Product Change Notice (PCN)

件名: RL78/G13、RL78/G14 LQFP44pin パッケージ製品の組立/選別拠点追加のご案内

発行日: 9/13/2024

対象 PKG : 10mm×10mm 0.8mm pitch 44pin LQFP

パッケージ外形図 (Beijing)

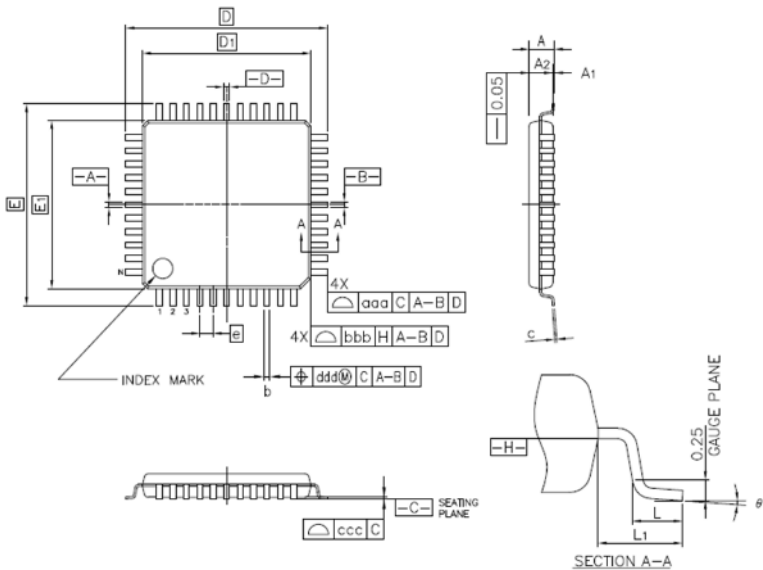
3) パッケージ外形

詳細は「補足説明」を参照ください。

追加パッケージでのフットプリントの変更はございません。

項目		追加	既存	既存	既存
組立工程拠点		Beijing	KL	Greatek	ASEKH
選別工程拠点		Beijing	KL	KYEC	Beijing or KYEC
パッケージ	外形	相違あり (パッケージ外形図、寸法比較 参照)			
リードフレーム	材質	相違なし			
	インナー形状	相違あり (パッケージ構造イメージ 参照)			
ダイマウント	材料	Agペースト D *	Agペースト A *	Agペースト B *	Agペースト C *
ワイヤ種類	材料	相違なし Cu (Pdコート)			
モールド樹脂	材料	エポキシ樹脂 D * (ハロゲンフリー)	エポキシ樹脂 A * (ハロゲンフリー)	エポキシ樹脂 B * (ハロゲンフリー)	エポキシ樹脂 C * (ハロゲンフリー)
端子めっき	材料	相違なし			
捺印		相違あり (捺印仕様、捺印写真 参照)			
梱包材	トレイ/ エンボステープ	相違なし			
保管条件	開封後	30℃/70%RH/168hr以内		30℃/60%RH/168hr以内 (JEDEC準拠)
